Projekt „ ÚSTÍ NAD ORLICÍ – KANALIZACE A ČOV “			
Změnový list		ZL č.1A-88	
Část A: OZNÁMENÍ ZMĚNY			
Komu:	TEPVOS, spol. s r.o.	Datum: 18.11. 2013	
Odesláno/			
	předáno:		
Stavební objekt (provozní soubor):	1.04 – STOKY BF		
Odkazy:	na specifikaci:		
	na výkresy:	Projektová dokumentace změny - RDS	
	na rozp. podklady:	Výkaz výměr změny – kalkulace změny	
	na jinou část smlouvy:

**Věc : Ústí nad Orlicí – kanalizace a ČOV
1A – Ústí nad Orlicí - kanalizace
Stanovisko projektanta k ZL1A-88
SO 1.04 – obtok ČS12**

SO 1.04 Stoky BF - provizorní obtok u ČS 12

VÝŘEZ ZE SITUACE

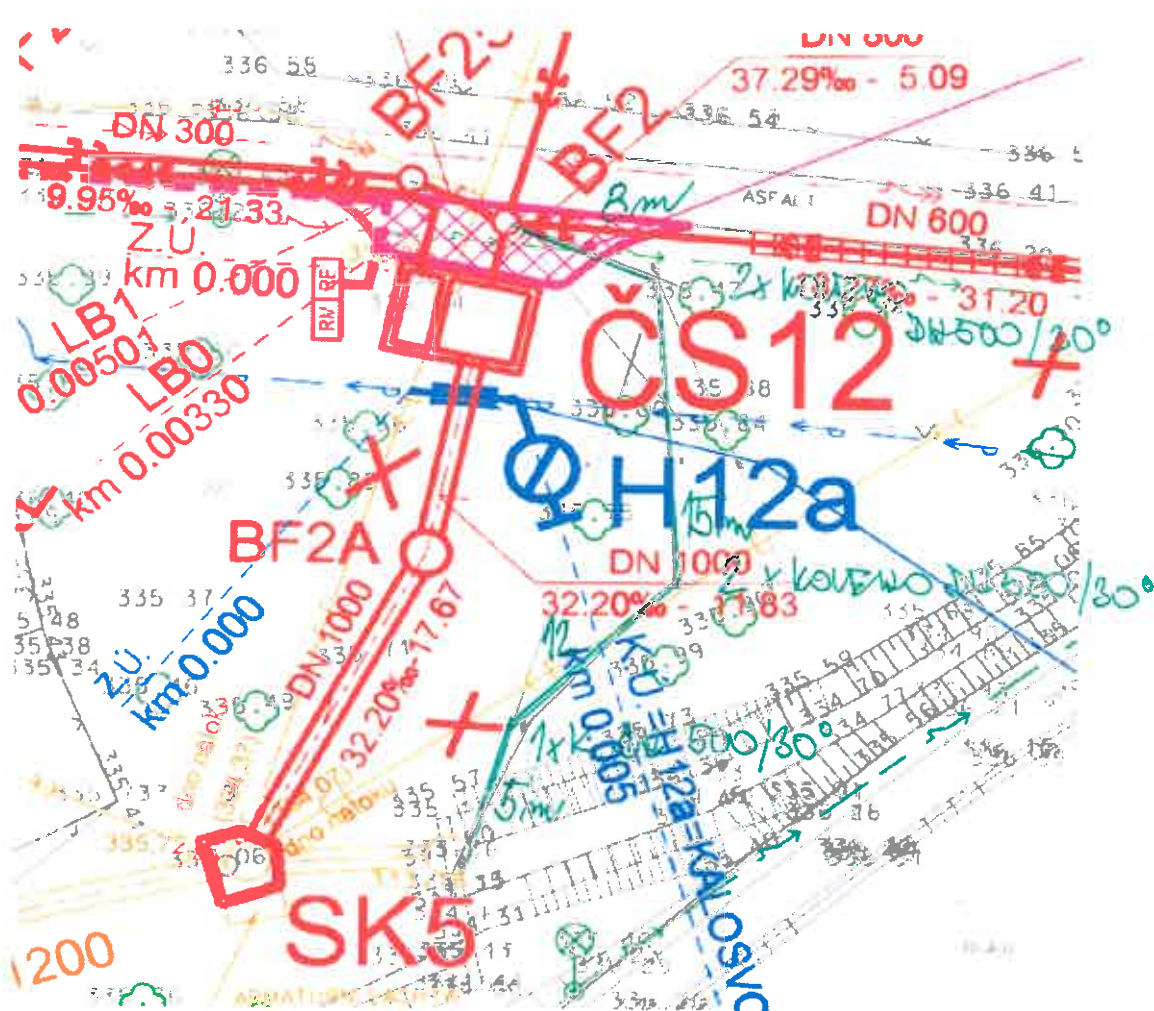
Popis změny: Stoky BF – při zahájení prací na ČS 12 bylo zjištěno, že stávající stoka je funkční, odvádí odpadní vody ze sídliště. Vzhledem k době výstavby a množství odváděných splaškových vod není možné provádět přečerpávání. Z tohoto důvodu bude nutno provést provizorní obtok z potrubí PVC SN4 DN500 v délce 40m. Po skončení stav. prací bude potrubí zlikvidováno a odvezeno na skládku.

Při zahájení stavebních prací na čerpací stanici ČS12, která je umístěna v trase stávající stoky bylo zjištěno, že stávající stoka je funkční jednotná kanalizační stoka odvádějící odpadní vody ze sídliště. Vzhledem k dlouhé době výstavby ČS12 a množství odpadních vod natékajících stávající stokou není možné provést čerpání.

Z tohoto důvodu bude nutno provedení provizorního obtoku. Obtok bude proveden z potrubí PVC DN500, SN4 v délce 40m. Po skončení funkce obtoku bude provedeno odstranění obtokového potrubí s odvozem potrubí na skládku.

— TRASA OBTOUV ůS12 KGEH SN4. DN 500
CEVREH 40m
